DNWG Infra B.V.

onze referentie 2018-37
behandeld door L. Erbisim
telefoon 0113 - 88 43 80
e-mail lerbisim@dnwg.nl
uw brief Staatscourantnr.13703 d.d. 15-3-2017
bijlage -
onderwerp Zienswijzen op 'ONTWERPBESTEMMINGSPLAN "VEEGPLAN KERNEN 2017" , GEMEENTE MOERDIJK

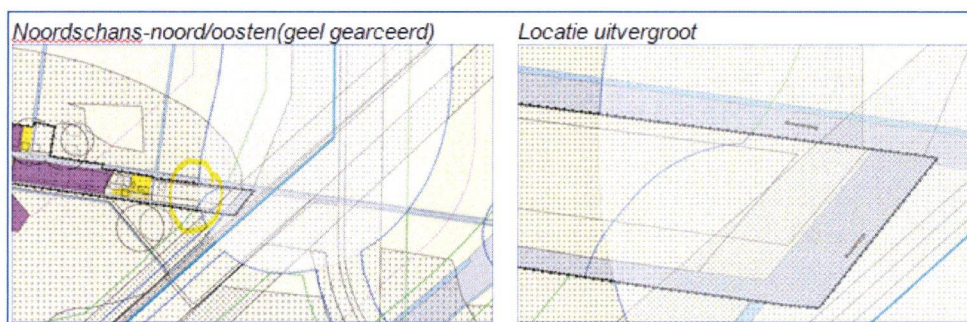
- 1) Het invloedsgebied van de buisleiding reikt over de genoemde drie kernen. Om die reden vragen wij extra aandacht voor de ligging van deze leidingen – buisleidingstraat - en met name bij de ontwikkelingen in de nabijheid (invloedsgebied) van de leidingen om **het groepsrisico** te verantwoorden. Ook wanneer het buiten de 'veiligheidszone' danwel 'vrijwaringzone' betreft.
- 2) Voor wat betreft het plangebied van de kern Noordschans vallen de onderstaande zaken op:
 - a) Een deel van de 10-6 plaatsgebonden risicocontour valt binnen het plangebied en dat is opgenomen op de plankaart als zijnde

‘veiligheidszone-leiding’. Echter, deze contour is op een bepaald deel verschoven, zie onderstaande afbeelding:

Op de eerste afbeelding is weergegeven waar de locatie is gelegen en op de tweede afbeelding is de locatie uitvergroot. Daarop is duidelijk te zien dat de blauwe lijn (veiligheidszone-leiding) opeens aan de groene lijn (vrijwarringszone-buisleidingenstraat) wordt verbonden van het bestemmingsplan Buitengebied Moerdijk. Ter voorkoming van onduidelijkheid verzoeken wij u vriendelijk om deze lijnen juist op de plankaart weer te geven van het plan van de kern Noordschans.
